เรื่อง ขอบเปลี่ยนแปลงตำแหน่งหลุมสำรวจในแปลง G11/48

รายงานการขอเปลี่ยนแปลงรายละเอียดโครงการ

โครงการเจาะสำรวจปิโตรเลียม
แปลงสำรวจในทะเลอ่าวไทย หมายเลข G11/48

ของบริษัท เอ็มพีจี 11 (ประเทศไทย) จำกัด

รูปที่ 6 ตำแหน่งหลุมเจาะสำรวจของโครงการระยะที่ 3 ที่ดำเนินการในปี 2553 และหลุมรจนา-1

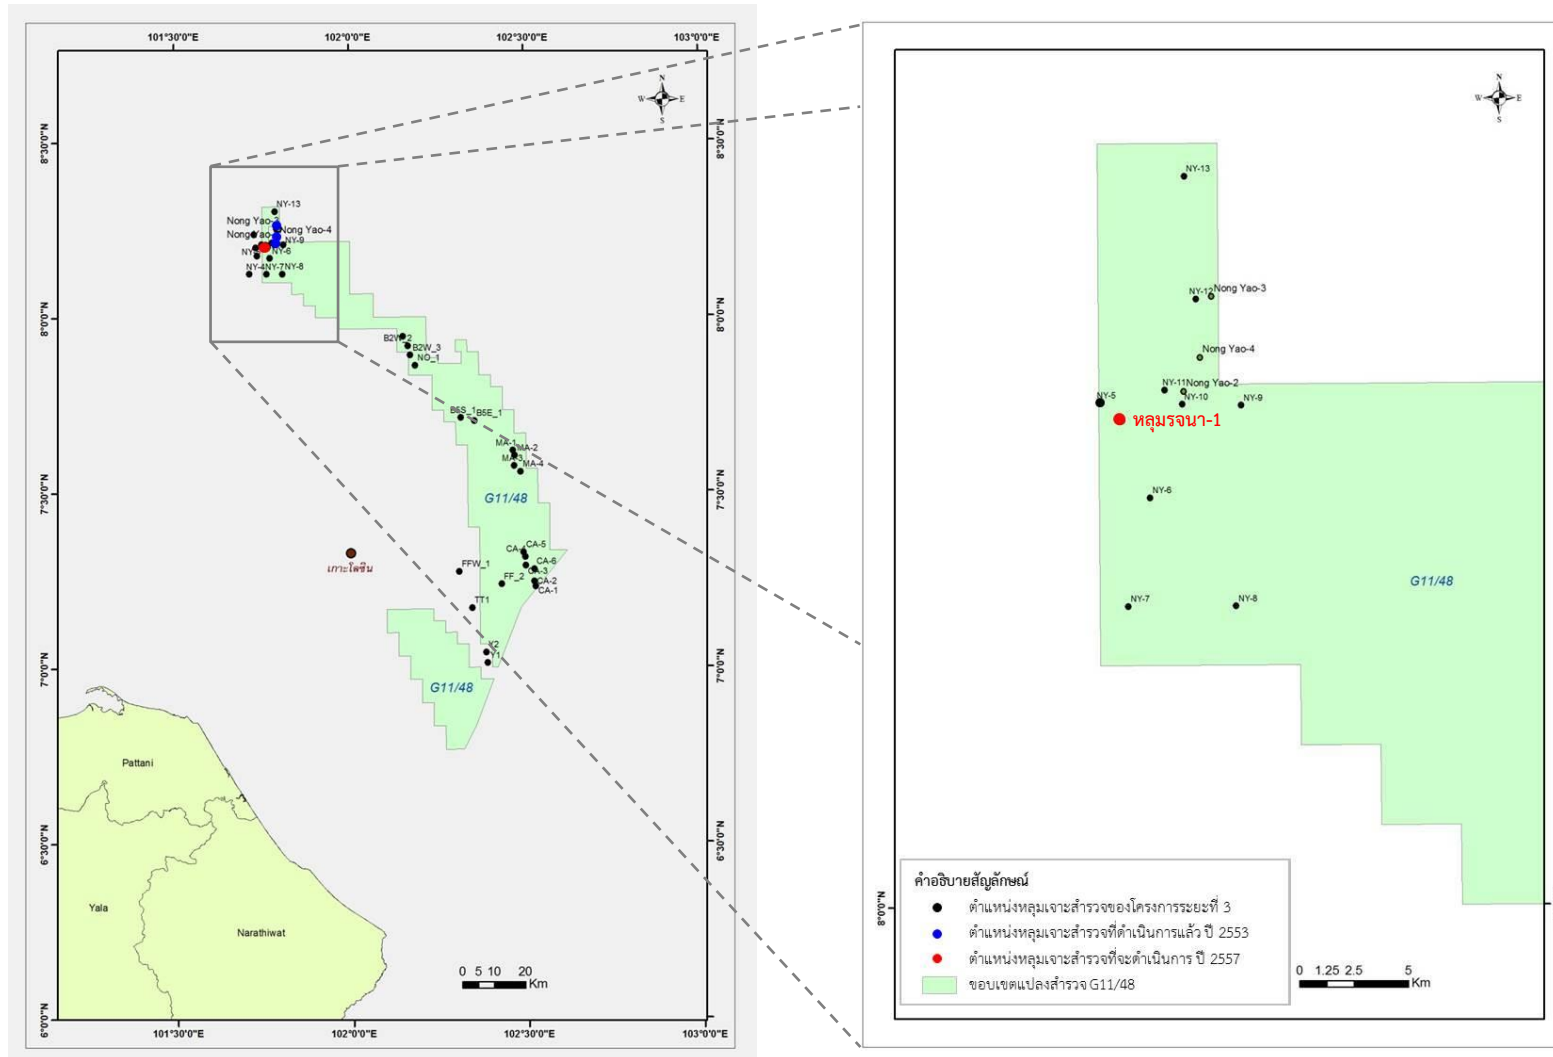
โครงการเจาะสำรวจปิโตรเลียม (ระยะที่ 3) แปลงสำรวจในทะเลอ่าวไทย หมายเลข G10/48 และ G11/48 ซึ่งได้รับความเห็นชอบจากคณะกรรมการผู้ชำนาญการตามหนังสือเลขที่ ทส 1009.2/7335 ลงวันที่ 14 ตุลาคม 2553 โดยมีหลุมขุดเจาะสำรวจ รวมทั้งสิ้น 53 ตำแหน่ง ซึ่งเป็นหลุมขุดเจาะสำรวจในแปลง G11/48 นั้น จำนวนรวมทั้งหมด 34 หลุม ดำเนินการขุดเจาะไปแล้ว จำนวน 3 หลุม คือ หลุมนงเยาว์-2 (หลุมนงเยาว์-2) หลุมนงเยาว์-3 (หลุมนงเยาว์-3) และหลุมนงเยาว์ 4 (หลุมนงเยาว์-4) ซึ่งดำเนินการขุดเจาะในปี 2553 และคาดว่าจะดำเนินการขุดเจาะในปี 2557 อีกจำนวน 1 หลุม คือ หลุมรจนา-1 (หลุมนงเยาว์-5) รายละเอียดดังรูปที่ 6 และตารางที่ 4

รูปที่ 7 ตำแหน่งที่ตั้งหลุมเจาะสำรวจ หลุมรจนา-1 (Rojana-1)

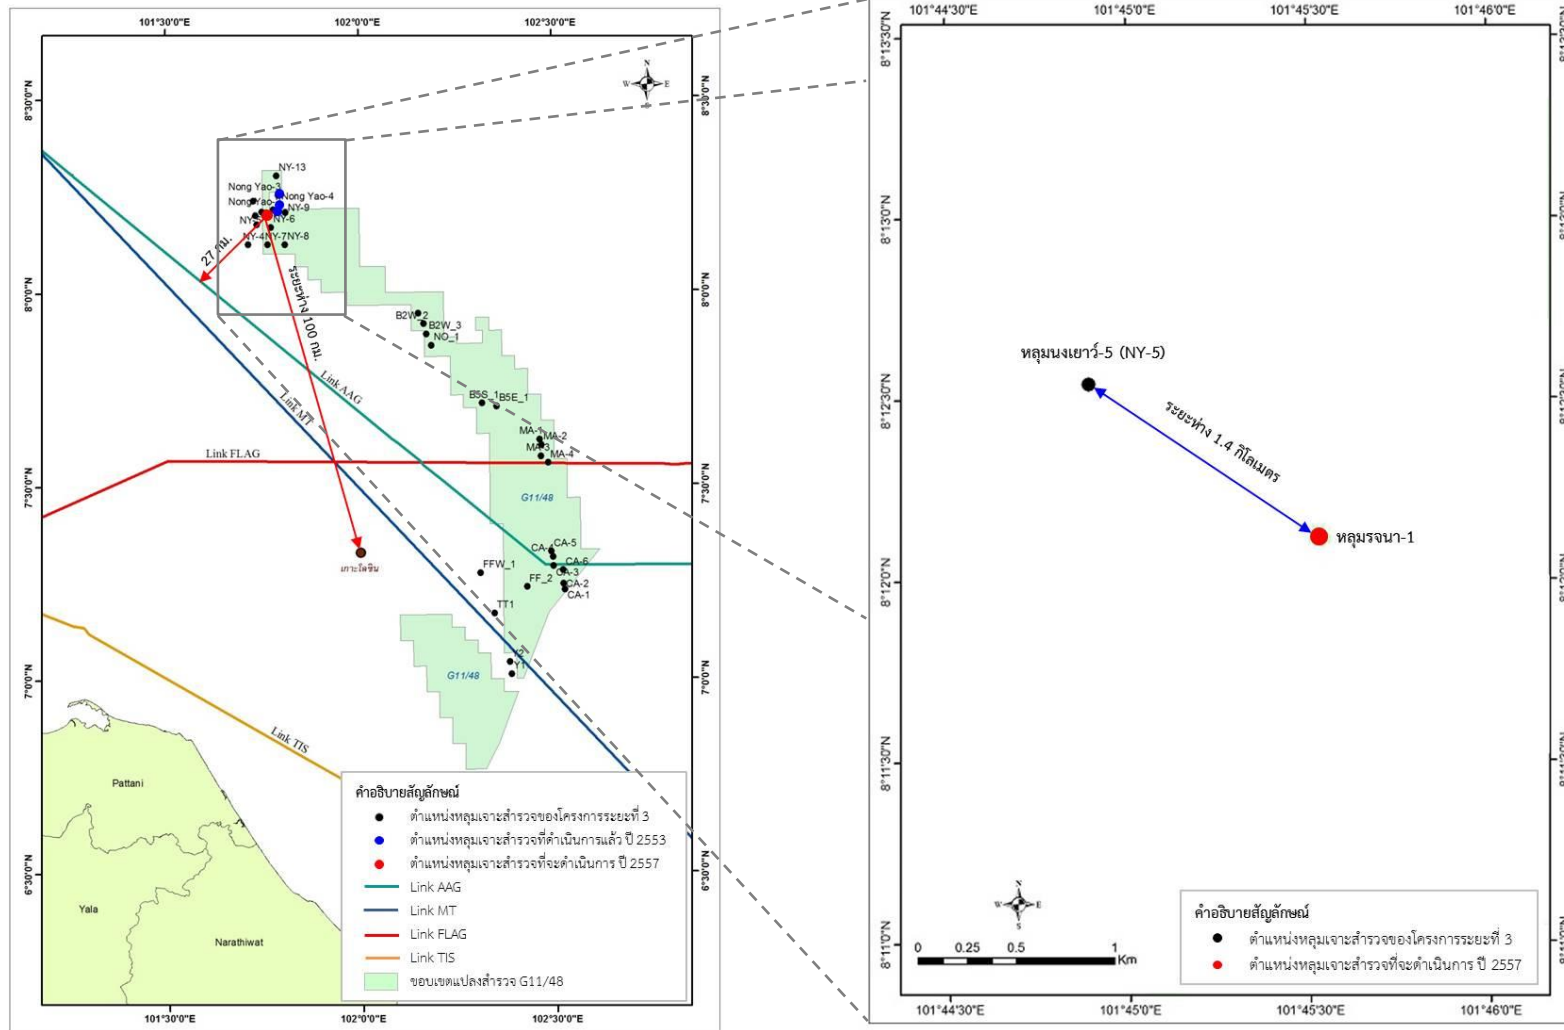
การขอเปลี่ยนแปลงรายละเอียด โครงการเจาะสำรวจปิโตรเลียม (ระยะที่ 3) แปลงสำรวจในทะเลอ่าวไทย หมายเลข G11/48 ในครั้งนี้ ทางบริษัทฯ มีความประสงค์ จะขอเปลี่ยนแปลงตำแหน่งหลุมชุดเจาะสำรวจ ย้ายจากพิกัดที่ละติจูด $8^{\circ} 12' 32.6''$ ลองจิจูด $101^{\circ} 44' 53.3''$ (พิกัดกริดแบบ UTM ที่ 802757.49 ตะวันออก 908375.38 เหนือ) ของหลุมนงเยาว์-5 (NY-5) ซึ่งเป็นตำแหน่งที่ได้รับความเห็นชอบตามรายงาน การวิเคราะห์ผลกระทบสิ่งแวดล้อม ไปเป็นตำแหน่งที่ละติจูด $8^{\circ} 12' 7.148''$ ลองจิจูด $101^{\circ} 45' 31.541''$ (พิกัดกริดแบบ UTM ที่ 803934.00 ตะวันออก 907601.00 เหนือ) โดยใช้ค่าพิกัดตำแหน่งแบบ Indian 1975 แสดงดังรูปที่ 7 ซึ่งตำแหน่งดังกล่าวจะ เปลี่ยนแปลงไปจากตำแหน่งหลุมเจาะเดิมเป็นระยะทาง 1.4 กิโลเมตร ไปทางทิศ ตะวันออกเฉียงใต้

โดยจะเปลี่ยนแปลงเฉพาะตำแหน่งหลุมเจาะดังกล่าวเท่านั้น สำหรับ รายละเอียดการดำเนินการด้านอื่นๆ บริษัท จะยังคงดำเนินการตามรายละเอียดที่ได้ กล่าวไว้ในรายงานการวิเคราะห์ผลกระทบสิ่งแวดล้อมของโครงการเจาะสำรวจ ปิโตรเลียม (ระยะที่ 3) แปลงสำรวจในทะเลอ่าวไทย หมายเลข G11/48
